**Всемирный форум для согласования правил
в области транспортных средств**

Сто восемьдесят шестая сессия

**Предложение по поправкам к Сводной резолюции по общей
спецификации для категорий источников света (СР.5)****Предложение по поправке 8 к Сводной резолюции
по общей спецификации для категорий источников
света (СР.5)****Представлено Рабочей группой по вопросам освещения и световой
сигнализации***

Рис. 1*

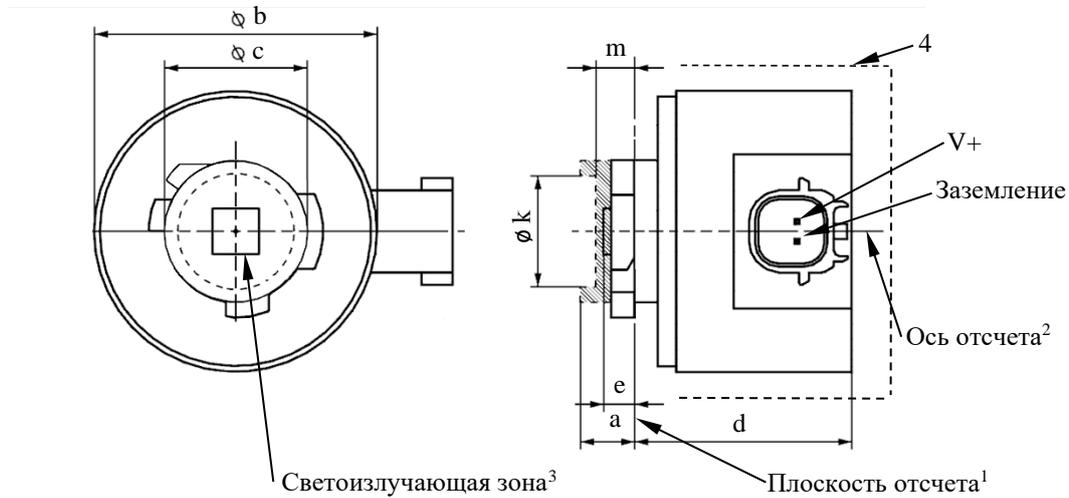
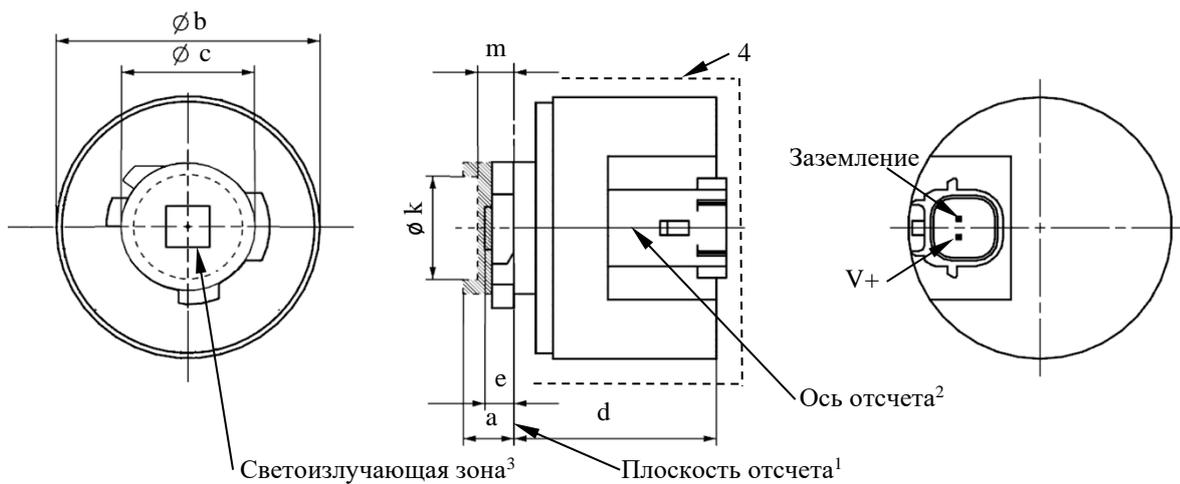
После спецификации Lx5/6 включить новые спецификации Lx6/1–6 следующего содержания
(см. следующие страницы; по одной странице на спецификацию):

Чертежи служат исключительно для иллюстрации основных размеров источника света на СИД.

Размеры		Источники света на СИД серийного производства	Стандартные источники света на СИД
a	мм	6,0 макс.	
b	мм	с + 10,0 мин. 38,0 макс.	
c	мм	18,5 ± 0,1	
d	мм	28,0 макс.	
e ⁸	мм	3,0 ± 0,30	3,0 ± 0,15
k ⁹	мм	7,5 мин.	
m ⁹	мм	4,0 макс.	
Цоколь LR6A, LR6B PGJ18.5d-33 в соответствии с публикацией МЭК 60061 (спецификация 7004-185-3)			
<i>Электрические и фотометрические характеристики</i>			
Номинальные значения	Вольты	12	
	Ватты	7	
Испытательное напряжение	Вольты (постоянный ток)	13,5	
Нормальные значения ⁶	Ватты (при испытательном напряжении)	8 макс.	
	Световой поток (в лм при испытательном напряжении) ⁵	180 ± 15 %	180 ± 10 % ⁷
	Световой поток (в лм при 9 В постоянного тока) ⁵	40 мин.

Рис. 2

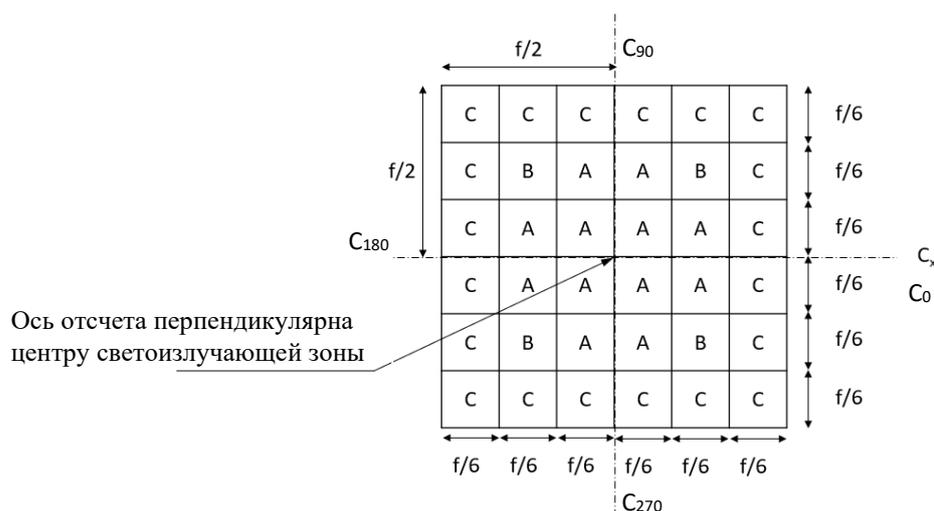
Определение светоизлучающей зоны с помощью шаблона с размерами, указанными в таблице 2

Размеры в мм	f
Источники света на СИД серийного производства	4,8
Стандартные источники света на СИД	4,8

<i>Зона (зоны)</i>	<i>Источники света на СИД серийного производства</i>	<i>Стандартные источники света на СИД</i>
Каждая А индивидуально	> 3 % < 10 %	> 4 % < 10 %
Каждая В индивидуально	> 3 % < 10 %	> 3 % < 10 %
Все А и В вместе	> 70 %	> 75 %
Каждая С индивидуально	< 2 %	< 2 %
Все А, В и С вместе	> 90 %	> 90 %

Рис. 3

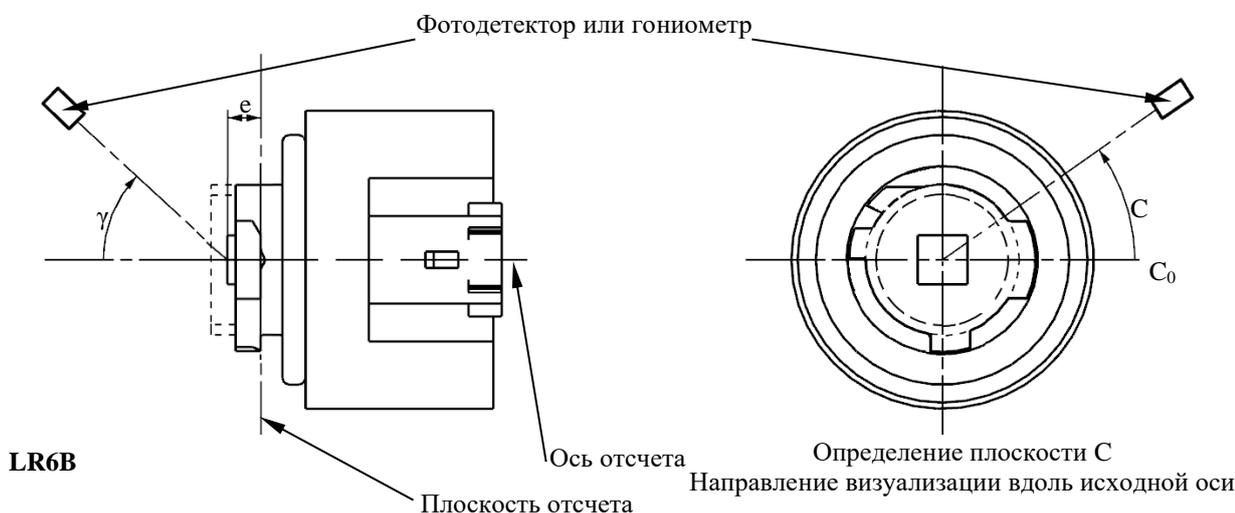
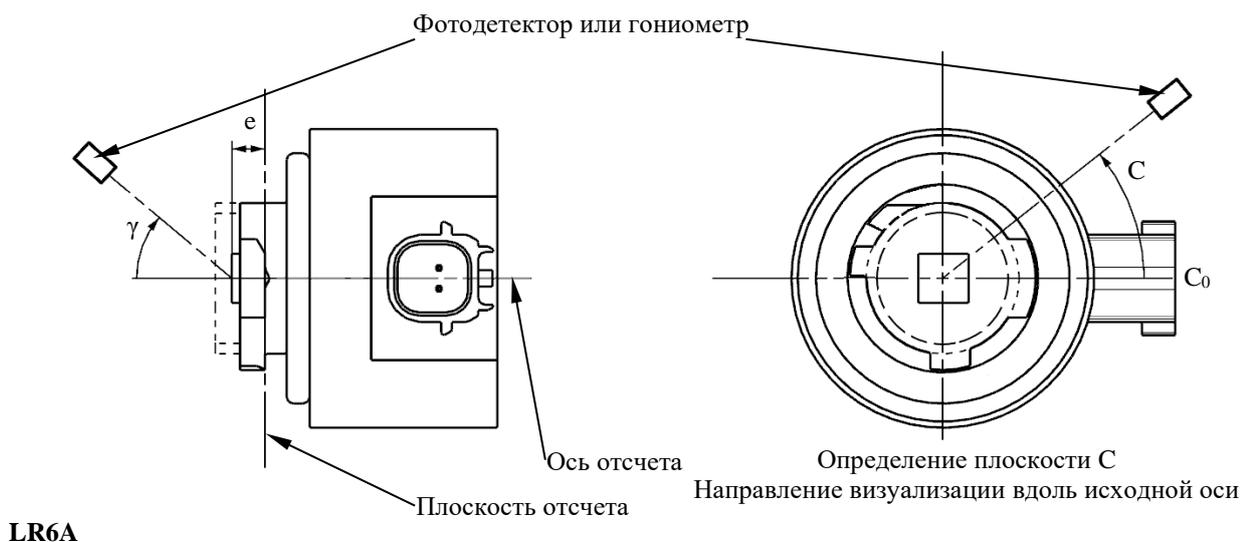
Схема измерения распределения силы света

Угол γ	Источники света на СИД серийного производства		Стандартные источники света на СИД	
	Минимальная сила в кд/1 000 лм	Максимальная сила в кд/1 000 лм	Минимальная сила в кд/1 000 лм	Максимальная сила в кд/1 000 лм
0 °	200	425	250	390
15 °	190	415	240	370
30 °	170	380	220	335
45 °	145	310	180	275
60 °	85	245	105	220
75 °	0	160	0	150
90 °	0	70	0	65
